**PROJET DE CENTRALE PHOTOVOLTAÏQUE RADAR**

**N° PC08821222N0003**

**MEMOIRE EN REPONSE A L'AVIS DE LA MRAE**

**MEMOIRE EN REPONSE A L'AVIS DE  
L'AUTORITE ENVIRONNEMENTALE  
N°MRAE 2023APGE49**

Plan de raccordement externe envisagé pour le parc photovoltaïque Radar

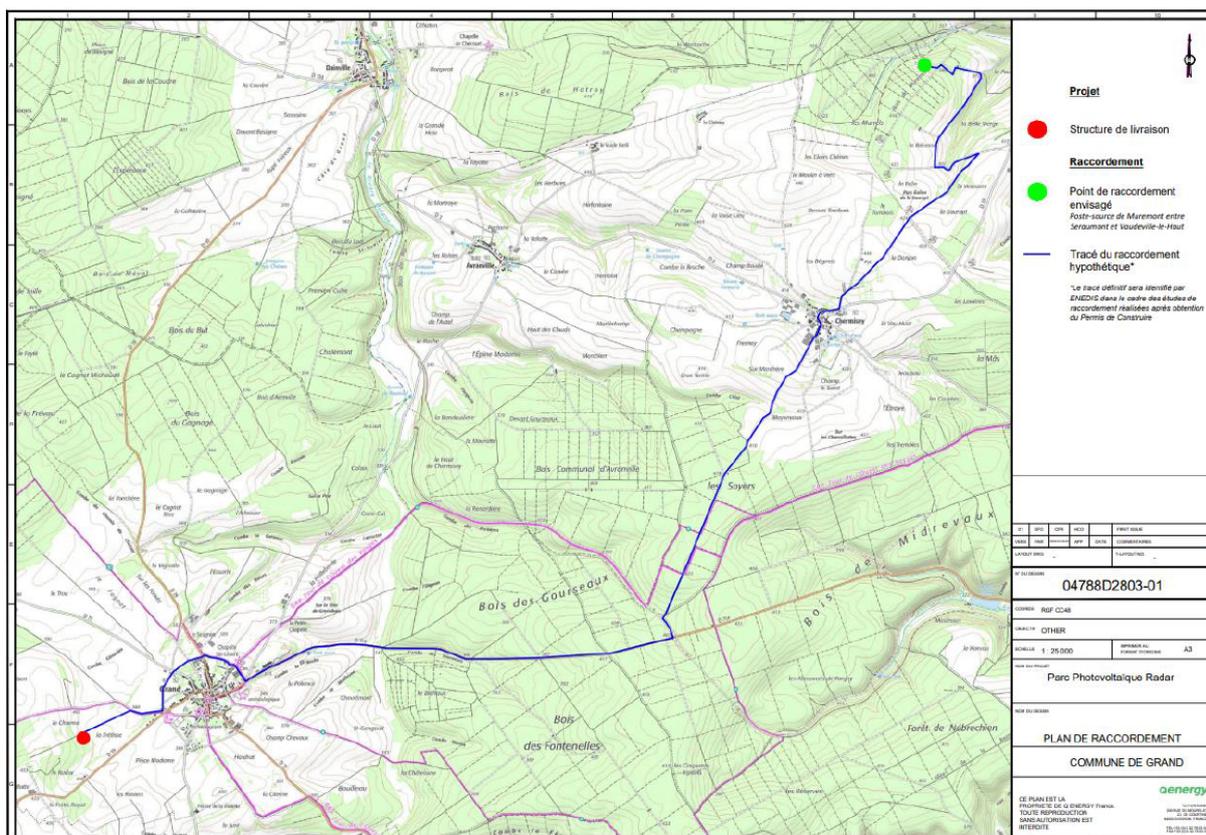
**L'Ae rappelle au pétitionnaire que le périmètre d'étude s'entend pour l'ensemble des opérations d'un projet<sup>18</sup> et par conséquent, que l'étude d'impact de son projet se doit d'apprécier également les impacts du raccordement définitif au poste source.**

**L'Ae recommande au pétitionnaire de vérifier la compatibilité du raccordement envisagé avec le Schéma régional de raccordement au réseau des énergies renouvelables (S3REnR) de la région Grand-Est, de préciser le calcul permettant d'affirmer que le raccordement au poste de Muremont est possible, et d'intégrer dans l'étude d'impact le tracé du raccordement définitif.**

Le sujet concernant le raccordement électrique au réseau public a été présenté à nombreuses reprises dans la pièce B (page 11, 115, 176, 186 ou encore 191). Pour rappel, le tracé définitif sera confirmé par le gestionnaire de réseau (ENEDIS) après obtention du Permis de Construire. Les incidences des travaux de raccordement ont bien été pris en compte dans l'étude d'impact (pour les milieux physiques, pour le milieu humain, et pour le milieu naturel). Il est raisonnable de penser que les impacts des travaux de raccordement sur les milieux naturels et humains seront négligeables. En effet, le raccordement au réseau électrique public est réalisé en souterrain, et cantonné en bord de route ou de chemin, soit au sein d'un milieu déjà artificialisé que constitue la voirie publique. De plus, les fossés situés aux abords de la voirie seront conservés et ainsi les milieux naturels ne seront a priori pas impactés par ENEDIS. Enfin, l'impact visuel sera nul étant donné que l'ensemble des réseaux seront enfouis.
